Doc No. FRO-TA-0070/REV.4

第14回 特定兼用キャスクの設計の型式証明等に係るヒアリング
(2021年5月25日)

発電用原子炉施設に係る特定機器の設計の型式証明申請 (審査会合コメント回答)

日立GEニュークリア・エナジー株式会社

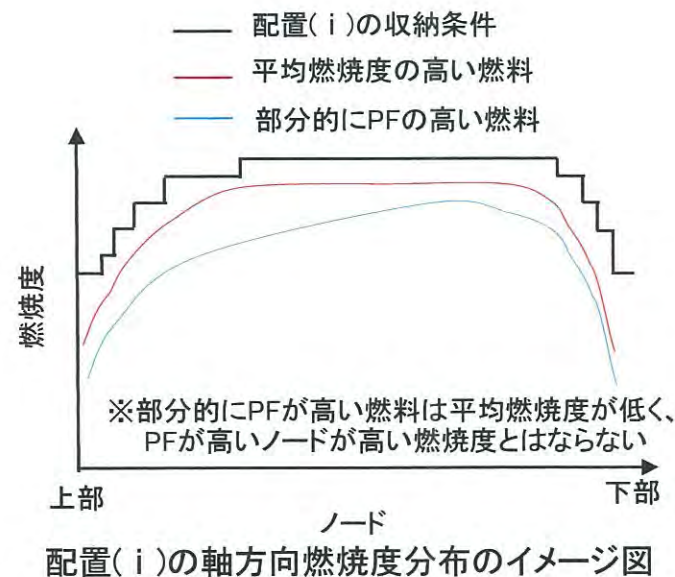
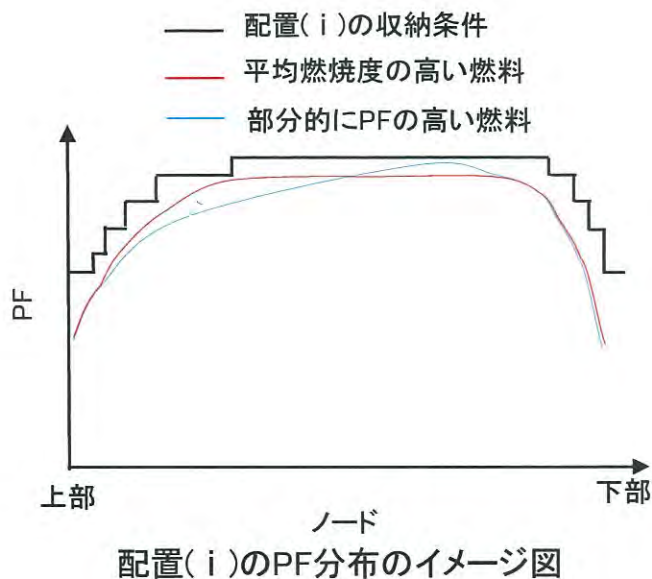
1.1 コメント回答(コメントNo.10)

HDP-69BCH(B)型は3つの燃料収納条件を設定している。そのうち、配置(i)、(iii)は、収納条件とする使用済燃料の軸方向燃焼度分布を保守的*1に設定しており、軸方向燃焼度分布の確認は不要である。

一方、配置(ii)では、使用済燃料プールに保管されている使用済燃料 の軸方向燃焼度分布を調査し、その調査結果から、一部の燃焼度の高い燃料が収納対象外となるものの、配置(i)、(iii)よりも合理的に収納できる使用済燃料の軸方向燃焼度分布を設定した。そのため、特定兼用キャスクへの収納時において、事業者によって軸方向燃焼度分布は確認されるものとした。なお、設定した軸方向燃焼度分布が包含されない使用済燃料については、HDP-69BCH(B)型の収納対象外とする。

注記1*: 調査対象の全ての使用済燃料の軸方向燃焼度分布を包絡でき、かつ各ノードの燃焼度と平均燃焼度の比(ピーキングファクタ:PF)の分布とした場合でも包絡できる収納条件とした(下図参照)。

○設置方法②で使用する貯蔵用緩衝体の設計成立性の説明方法(1)

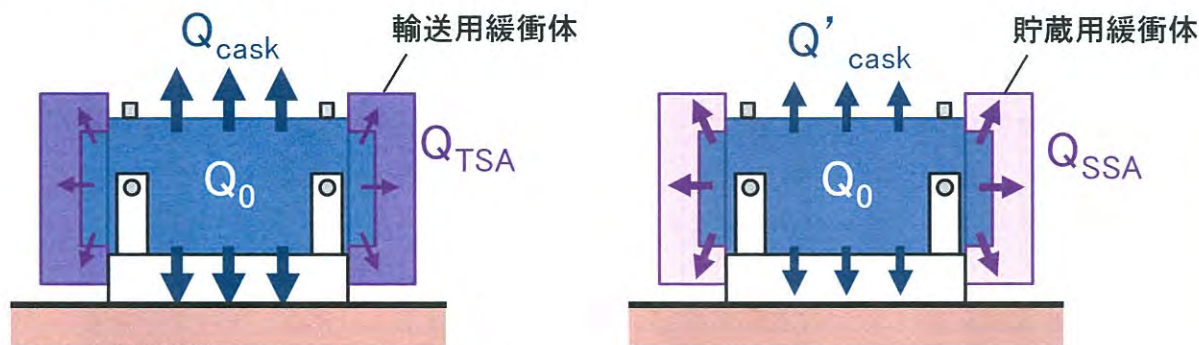
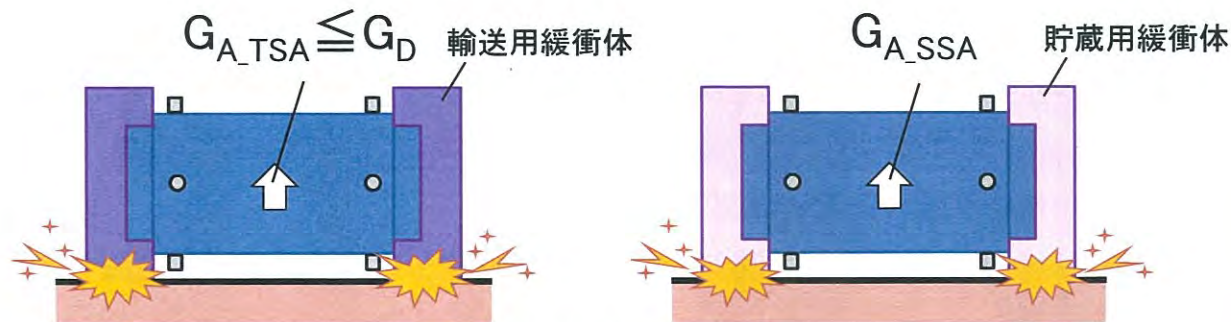
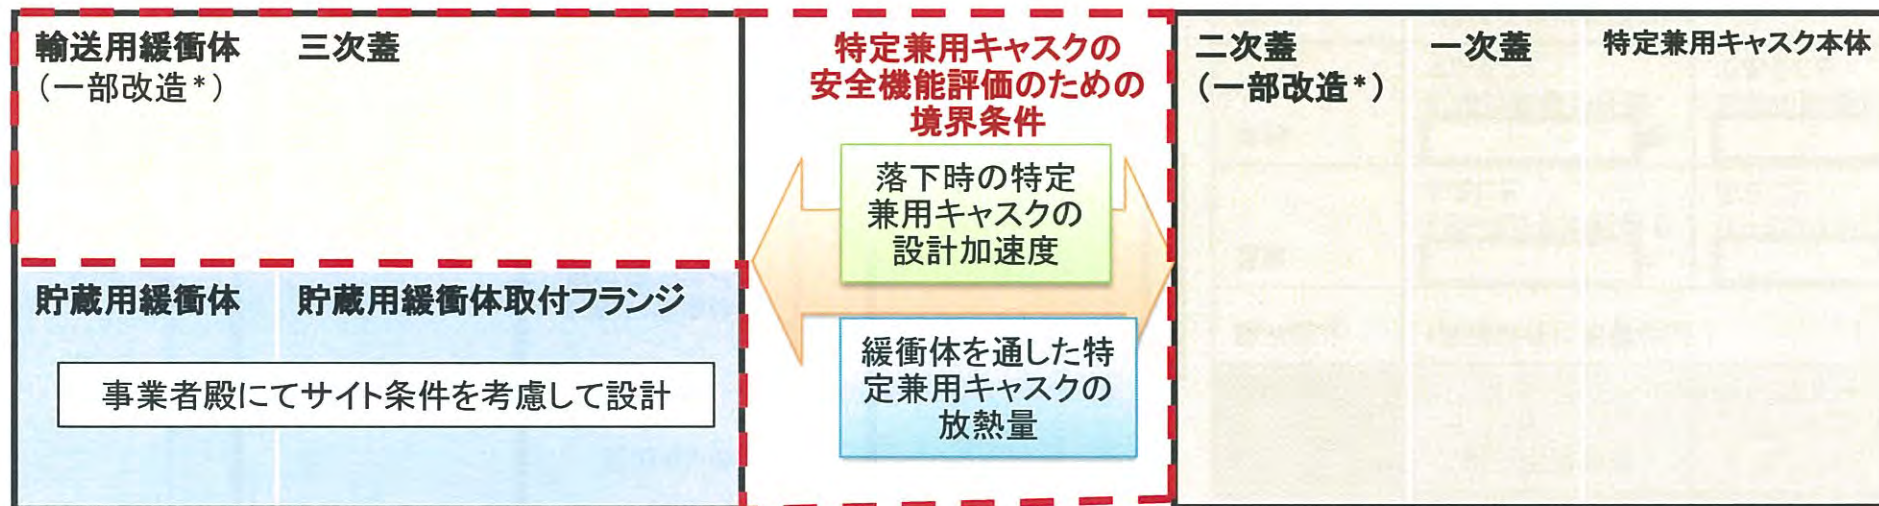
1.3 コメント回答(コメントNo.12、14)

✓ 緩衝体の放熱量

型式証明では、最も厳しい輸送荷姿の放熱量を貯蔵用緩衝体の条件とする。

設置(変更)許可申請では、緩衝体装着時の放熱量を輸送荷姿以上とする設計方針であることを確認いただく。

✓ 転倒時の衝撃加速度

型式証明では、転倒時の衝撃加速度が輸送荷姿での設計加速度*1以下となる設計とする。

詳細な荷重条件に基づいた具体的な評価については、型式指定又は設工認で確認いただく。

○設置方法②で使用する貯蔵用緩衝体の設計成立性の説明方法(2)

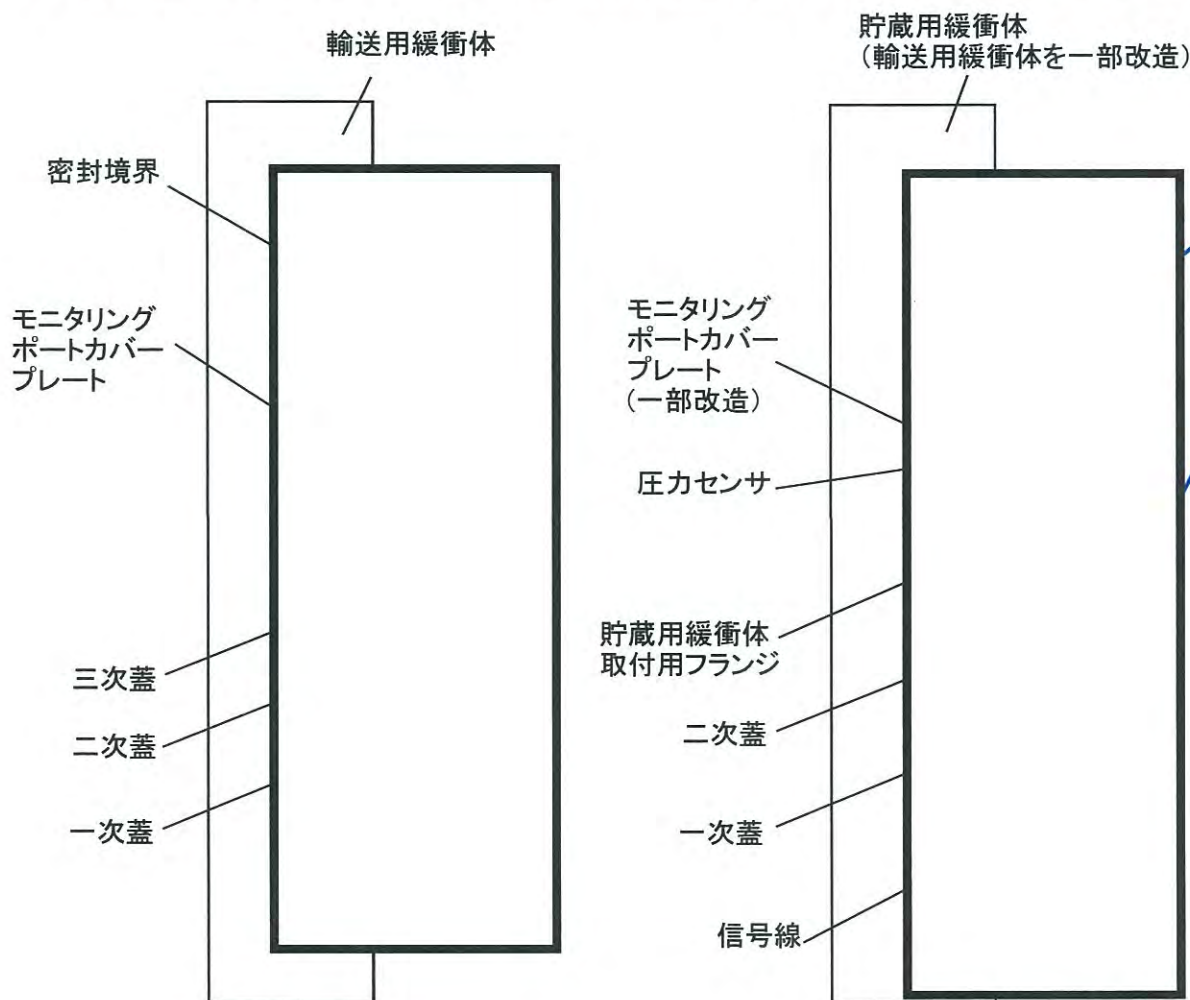
1.3 コメント回答(コメントNo.12、14)

- 設置方法②の一例として、輸送用緩衝体と三次蓋を装着した状態での、緩衝体を通した特定兼用キャスクの放熱量、落下時の設計加速度の条件で、設計成立性を説明する。
 - ・ 安全機能評価の詳細は、型式指定にて外運搬規則への適合性説明を引用して説明
- 貯蔵用緩衝体及び貯蔵用緩衝体取付フランジは、事業者殿にてサイト条件を考慮して設計いただけるよう、上記の放熱量、設計加速度の条件を満たすことを型式証明の条件として、設置変更許可申請での確認事項とする。安全機能評価の詳細は設工認申請にて説明する。
 - ・ 型式証明申請では、輸送用緩衝体と三次蓋を装着した状態での放熱量、設計加速度を条件とする。貯蔵用緩衝体及び貯蔵用緩衝体取付フランジを新たに設計する場合は、当該の放熱量及び設計加速度の条件に包絡されることとする

○設置方法⑤で使用する貯蔵用緩衝体の設計成立性の説明方法(1)

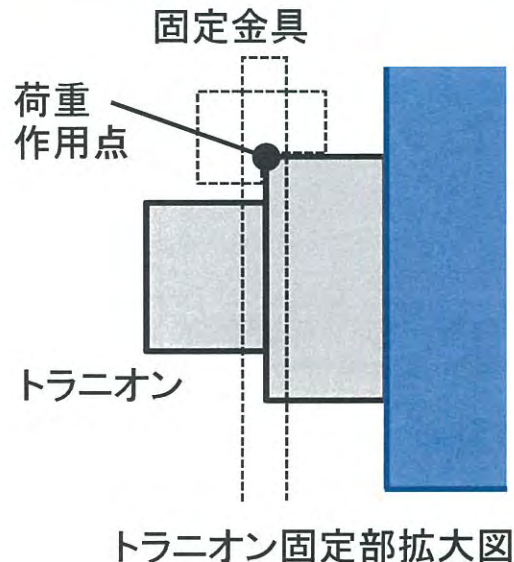
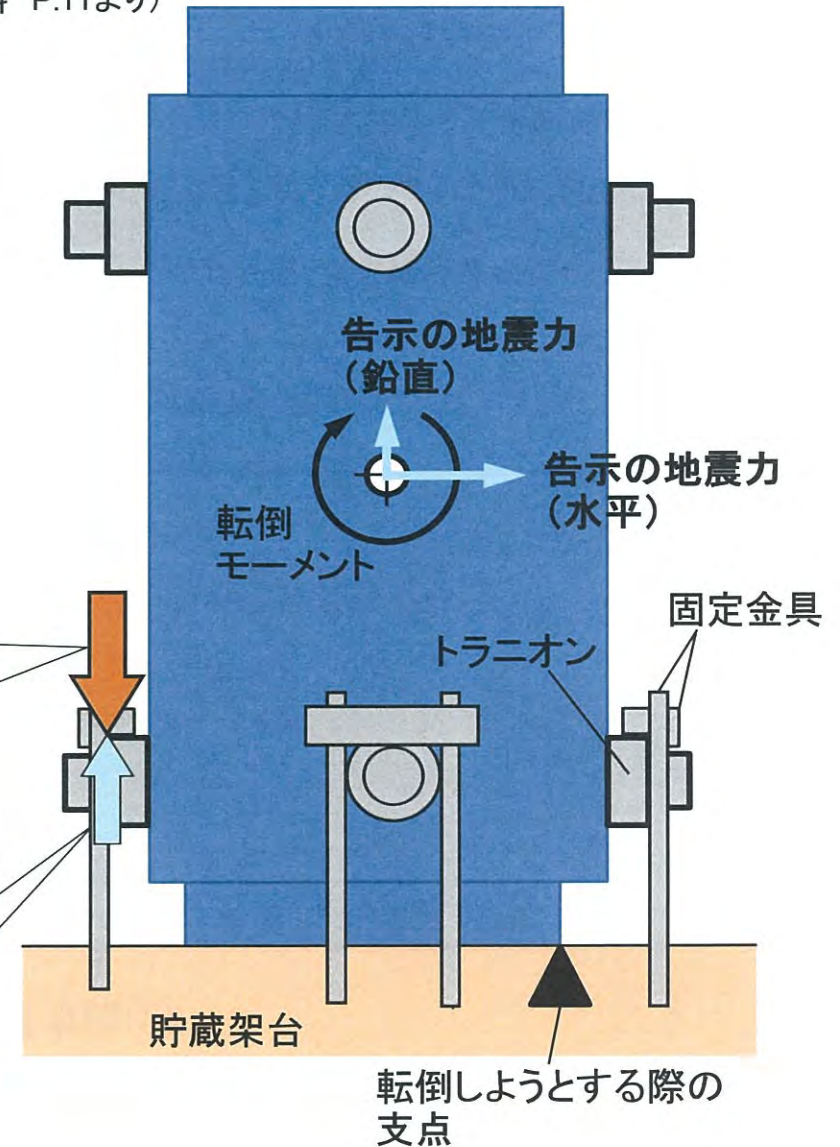
1.3 コメント回答(コメントNo.12、14)

$$F_m < F_1$$

型式証明では、告示の地震力での転倒を防止するために、地震による荷重 F_m よりも大きなトランオン固定荷重 F_1 を作用させた場合のトランオンの構造健全性の評価方法を確認いただく。

設置(変更)許可申請では、基準地震動による地震力で固定装置及び貯蔵架台の健全性が維持される設計であることを確認いただく。

○設置方法⑤で使用する貯蔵用緩衝体の設計成立性の説明方法(2)

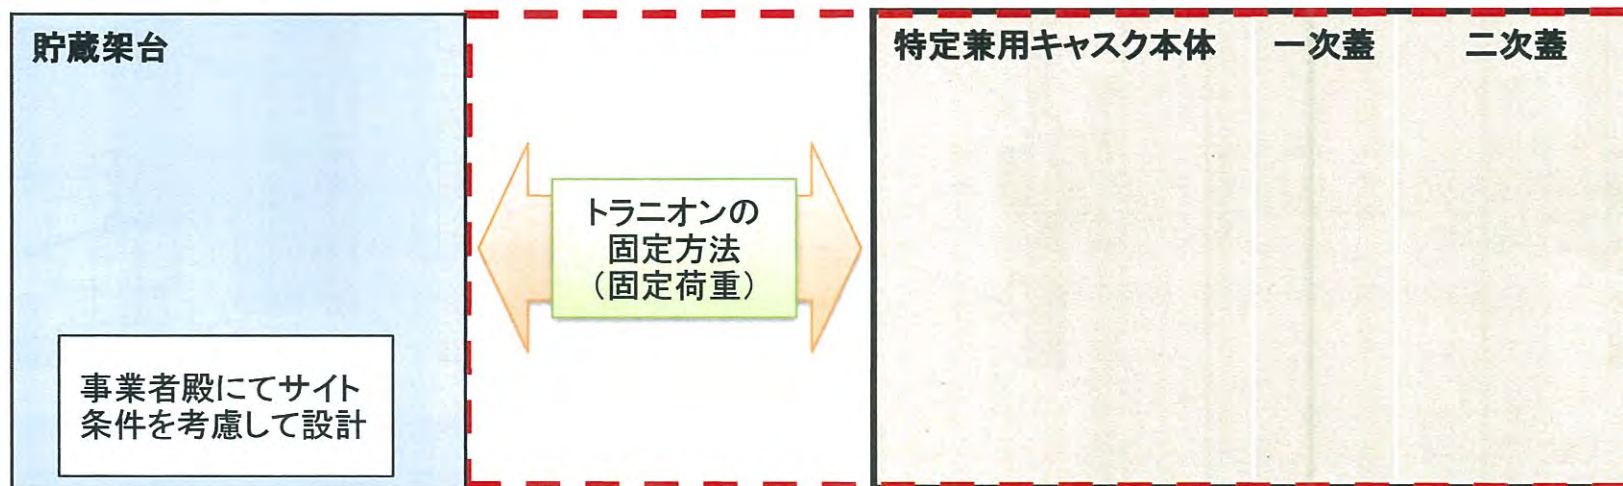
1.3 コメント回答(コメントNo.12、14)

- 特定兼用キャスクがトラニオンを介して貯蔵架台に固定されることを前提として、地震力が作用しても特定兼用キャスクが転倒しないことの設計成立性を説明する。
 - ・ 貯蔵架台は、地震力が作用した場合に特定兼用キャスクが転倒しようとして底部が浮き上がらないような十分な固定荷重を、トラニオン鉛直下向きに作用させる固定金具を有する構造であることを前提とする。
 - ・ トラニオンの構造上最も厳しい断面について、固定荷重が作用した場合に発生する応力がおおむね弾性範囲に留まることを確認することで、地震力が作用しても特定兼用キャスクが転倒しないことの設計成立性を説明する。
 - ・ なお、貯蔵架台の設計成立性は、事業者殿にてサイト条件を考慮して設計いただけるよう、本型式認定を受けたトラニオンの固定荷重の条件を満足し、基準地震動による地震力で固定装置及び貯蔵架台の健全性が維持される設計であることを設置(変更)許可、安全機能評価の詳細は設工認にて確認いただく。

○設置方法②と設置方法⑤（よこ置き）の固定方法について

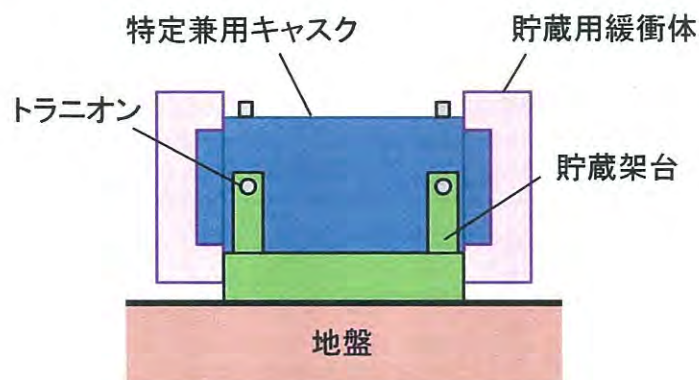
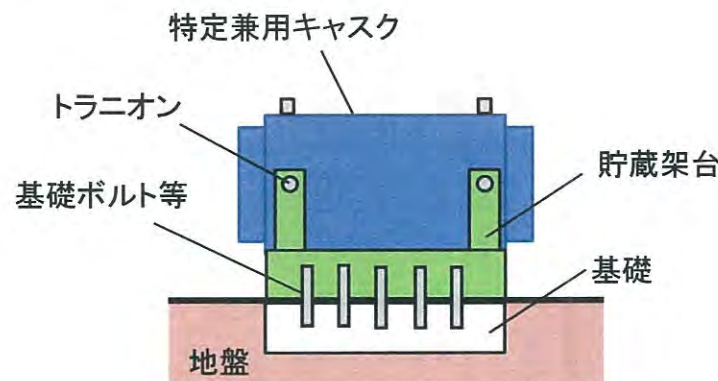
1.5 コメント回答(コメントNo.15)

設置方法②と設置方法⑤（よこ置き）の固定方法は以下のとおりである。

設置方法②: 貯蔵用緩衝体等の装着により蓋部が金属部に衝突しない方法を申請する。

- ・特定兼用キャスクはトラニオンを介して貯蔵架台で支持され、特定兼用キャスクの両端に貯蔵用緩衝体等を装着する。
- ・貯蔵用緩衝体等の装着により蓋部が金属部に衝突しないことから、地盤により十分に支持されなくてもその安全機能を損なわない設置方法であるため、特定兼用キャスクを十分に支持する地盤に設置することを要しない。

設置方法⑤(よこ置き): 特定兼用キャスクを基礎等に固定する方法を申請する。

- ・特定兼用キャスクは設置方法②と同様に、トラニオンを介して貯蔵架台で固定される。
- ・貯蔵架台は、基礎ボルト等により基礎に固定される。基礎は地盤の十分な支持が期待されることを前提条件とする。特定兼用キャスクの固定方法は設置方法⑤(たて置き)と同様であり、トラニオンが健全であれば、特定兼用キャスクが転倒することはなく、特定兼用キャスクの安全機能が損なわれることはない。

○臨界解析の燃料条件と保守性の考え方¹⁾

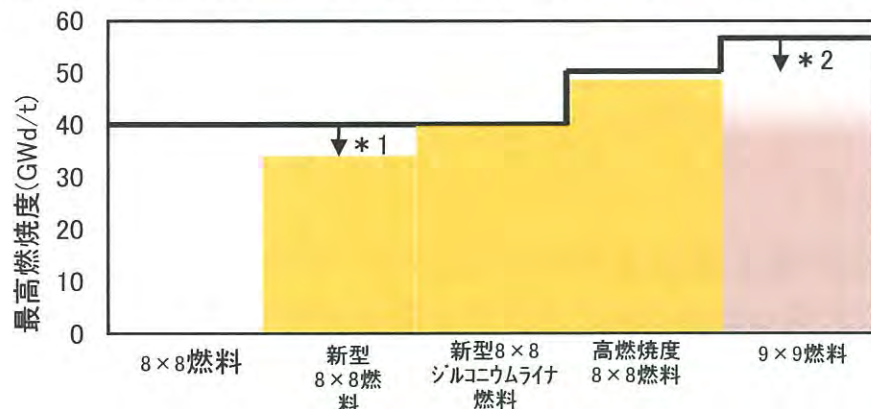
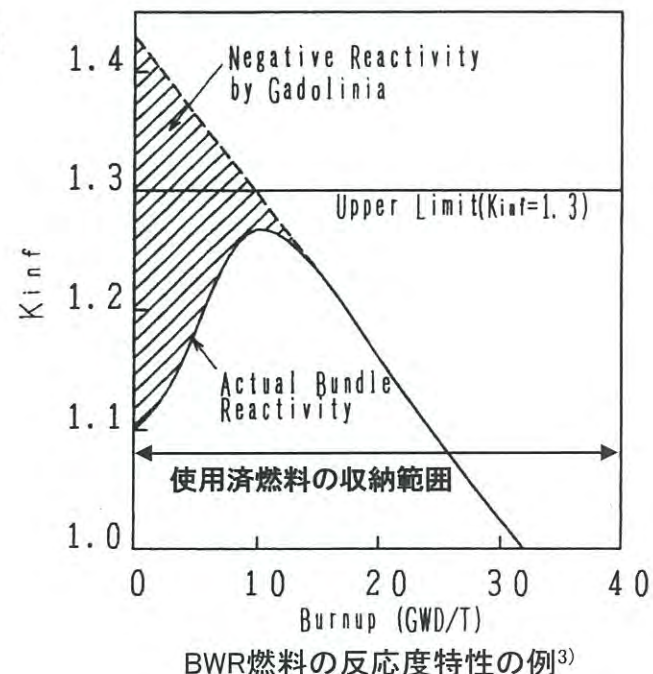
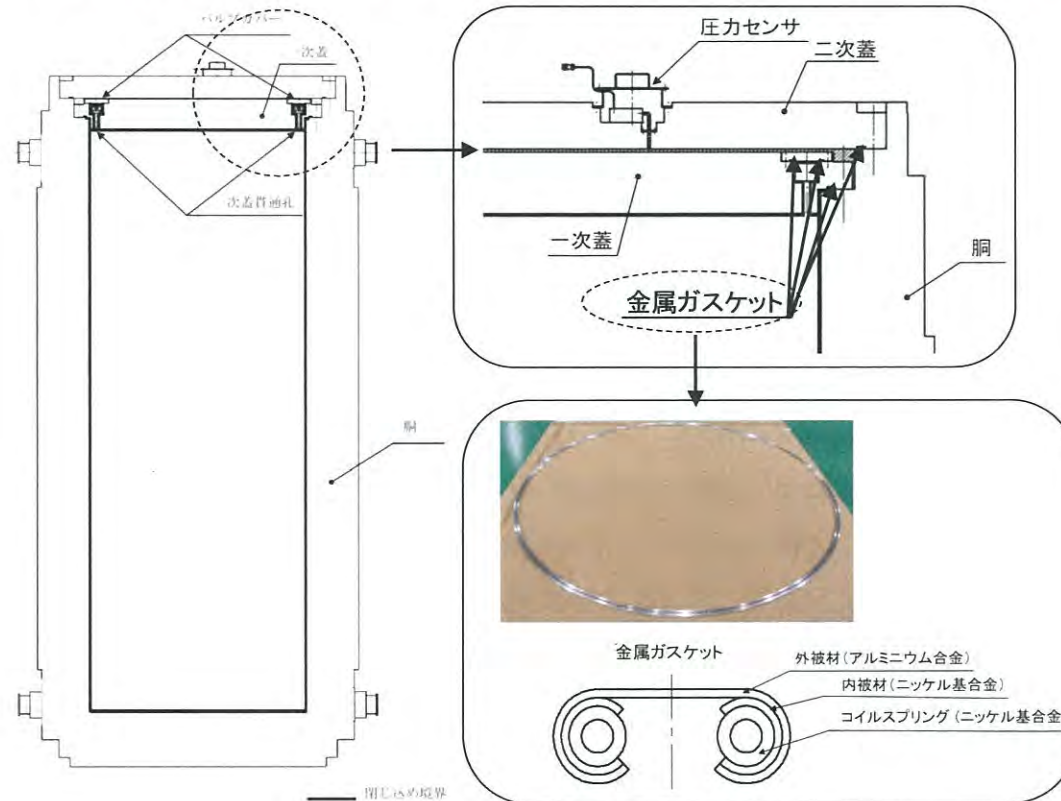
1.6 コメント回答(コメントNo.16)

- ・HDP-69BCH(B)型への使用済燃料の収納条件は、燃焼度の上限値以下であることとしているため、上限値以下の燃焼度であれば、低燃焼度の燃料も収納できる仕様としている。
- ・除熱機能及び遮蔽機能の観点では燃焼度が最も高い条件が厳しいが、臨界防止の観点では、燃焼度の上限値より小さい燃焼度で反応度のピークが存在する。したがって、対象となる使用済燃料の反応度が最も高くなる条件を包絡できる燃焼を考慮しない燃料モデルで評価を実施する。
 乾燥時:水のない状態ではガドリニアの中性子吸収効果を期待できないことから、燃焼度0 GWd/t(燃焼を考慮しない) の燃料モデルで評価
 冠水時:ガドリニアの中性子吸収効果を考慮し、反応度のピークを包絡できる燃料モデル(ガドリニアクレジットモデルバンドル)で評価
- ・なお、放射性物質安全輸送規則(IAEA輸送規則)より、燃焼度を考慮した場合、収納の前に未臨界度の測定が必要とされており、臨界防止機能は、他の安全機能よりも厳密な安全管理を要求されている。以上より、特定兼用キャスクの臨界解析は、十分に保守性を持たせた燃料モデルで解析を行う。

貯蔵期間中の特定兼用キャスク本体内部圧力²⁾

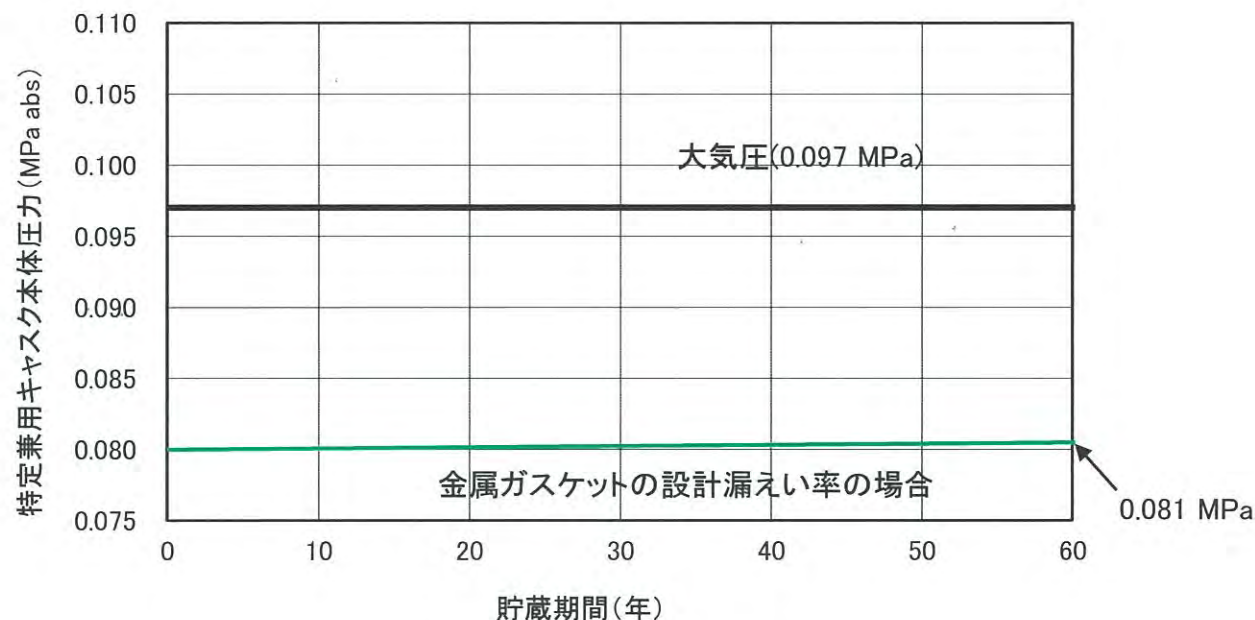
1.7 コメント回答(コメントNo.17)

- ・特定兼用キャスクが負圧を維持できるように、使用する金属ガスケットが確保可能な密封性能(金属ガスケットの設計漏えい率)は、設計貯蔵期間経過後も大気圧以下であるものとする。なお、金属ガスケットの単体の性能だけでなく、特定兼用キャスクの蓋部に金属ガスケットを組み込んだ状態の気密漏えい検査時の検査精度も考慮して、設定する。
- ・金属ガスケットの設計漏えい率が約 10^{-7} Pa \cdot m³/sであれば、設計貯蔵期間60年後の特定兼用キャスク本体内部圧力は0.081 MPa程度となり、初期圧力0.080 MPaに対してほとんど変化せず、大気圧0.097 MPa以下であり、十分に負圧を維持することができることを確認した。
